PROGETTO PER LA REALIZZAZIONE E L'ESERCIZIO DI UN PARCO EOLICO CON IMPIANTO DI ACCUMULO E DELLE OPERE CONNESSE DENOMINATO "ASTRA"

REL0028

Risposte alla nota SSPNRR_Prot. 0002636-P del 24-2-2023_ID 8475

Figura 2 – Layout progetto nello stato di variante

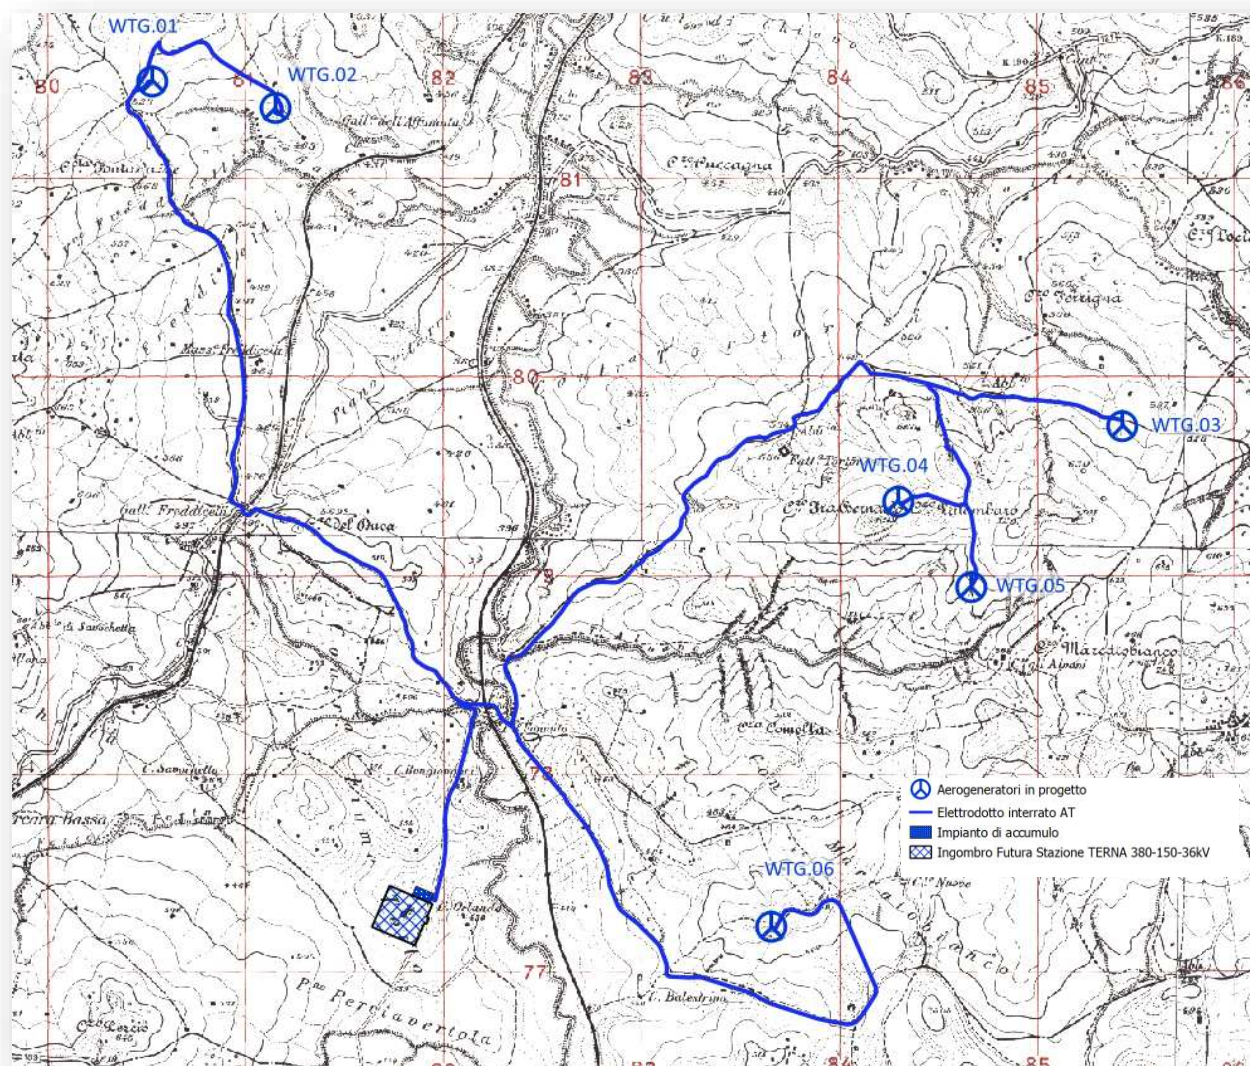
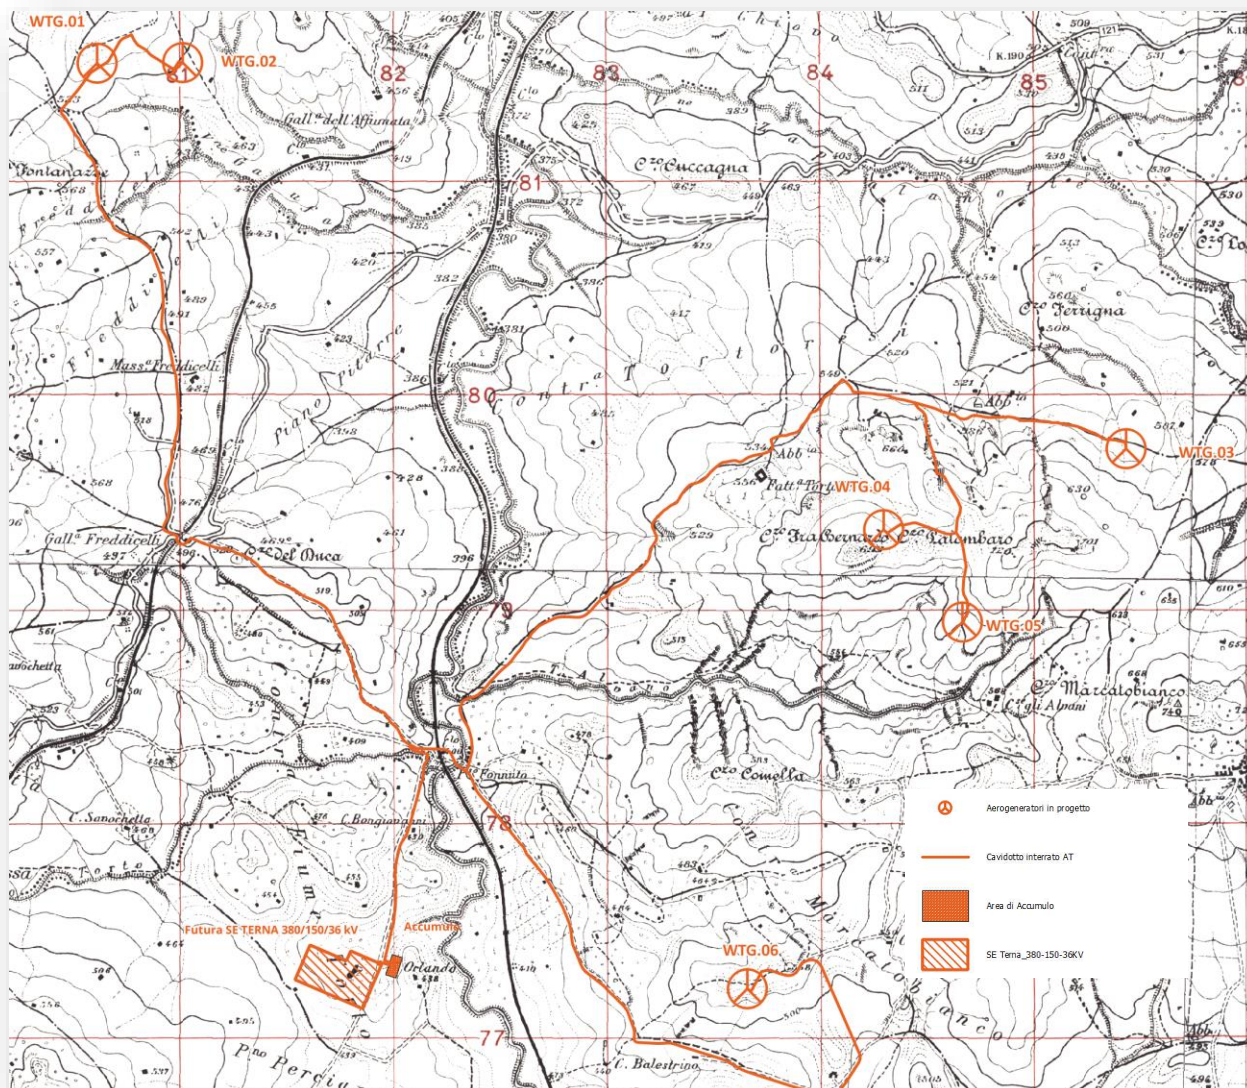
- la richiesta di integrazioni del Ministero della Cultura, Soprintendenza speciale per il Piano Nazionale di Ripresa e Resilienza del 24/02/2023 (procedura di VIA), a cui risponde la presente nota, ha richiesto un approfondimento in relazione agli aerogeneratori WTG.01 e WTG.02 in quanto posizionati rispettivamente in aderenza e sopra l'area di rispetto del fiume Vallone Garufa (buffer 150 mt - art. 142, lett.c D.Lgs 42/04);

- un approfondimento in relazione agli aerogeneratori WTG 01-02 che sono posizionati rispettivamente in aderenza e sopra l'area di rispetto definita ai sensi dell'art.142 c. 1 lett. c) del D.Lgs 42/2004, del fiume (150mt) Vallone Garufa;

- a) Lo spostamento della WTG.01 di circa 100 metri e della WTG.02 di circa 250 metri rispetto al progetto presentato in istanza;**
- b) La Ridefinizione della geometria della SE TERNA 380/150/36 kV, dei raccordi 380 kV, della linea di raccordo a 150 kV e la delocalizzazione dell’area di sedime dell’impianto di accumulo elettrochimico.**

- In merito alla localizzazione degli aerogeneratori WTG 01 e WTG 02 si richiama quanto riportato in premessa e si rinvia all'aggiornamento del layout di progetto a seguito degli spostamenti eseguiti tali da escludere ogni interferenza delle opere con le aree vincolate/tutelate per come meglio rappresentato nell'elaborato grafico denominato “Carta_dei_vincoli_dell'area-Interferenze_con_aree_tutelate_dal_D_Lgs_42_04” (Rif. EPD0012 “Rev.1, presentato nella presente fase di risposta alle richieste di integrazioni”).

Figura 3 – Stralcio elaborato grafico “Carta dei vincoli dell'area - aree non idonee all'installazione di impianti eolici (Rif. RS06EPD0009)”

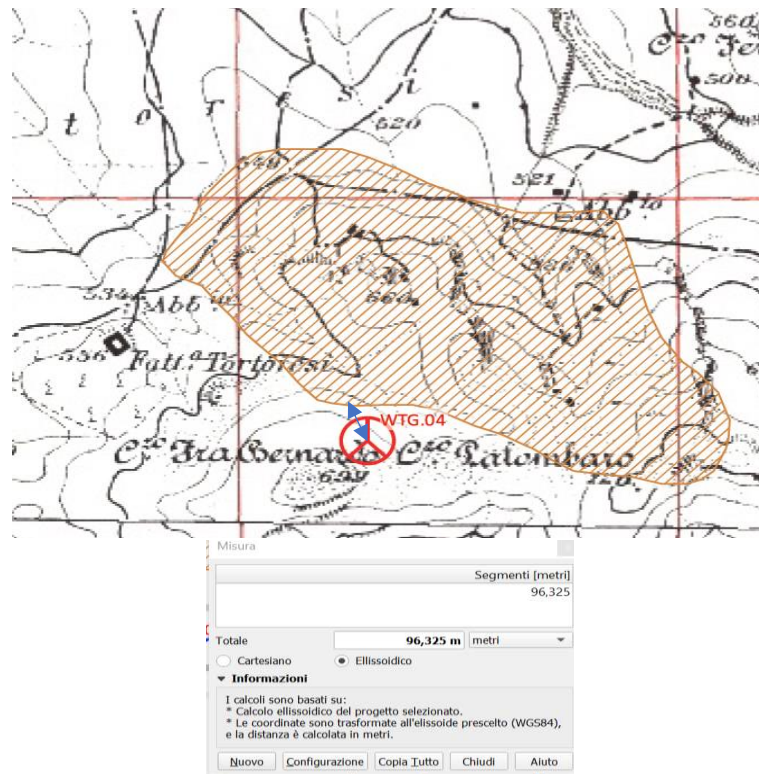
- un approfondimento in merito all'area riportata nel Piano delle cave della regione Sicilia come area di II livello PA04.II, in cui ricade parte della struttura dell'aerogeneratore WTG04;

In merito all'area riportata nel Piano Cave della Regione Siciliana si rimanda all'elaborato grafico denominato "Carta dei vincoli dell'area - aree non idonee all'installazione di impianti eolici" (Rif. EPD0009 "Rev.1, presentato nella presente fase di risposta alle richieste di integrazioni"), dove si evince che l'aerogeneratore denominato WTG4 (l'unico posto nell'areale d'interesse del Piano Cave classificata dallo stesso come area di II livello PA04.II.) non ricade all'interno dell'areale sopra citato.

Come si può evincere, la distanza minima dall'aerogeneratore all'area indicata come area di II livello PA04.II dal piano cave della Regione Sicilia, è pari a circa 96 m. Si può quindi affermare che l'aerogeneratore e la relativa fondazione ricadono all'esterno di tale area.
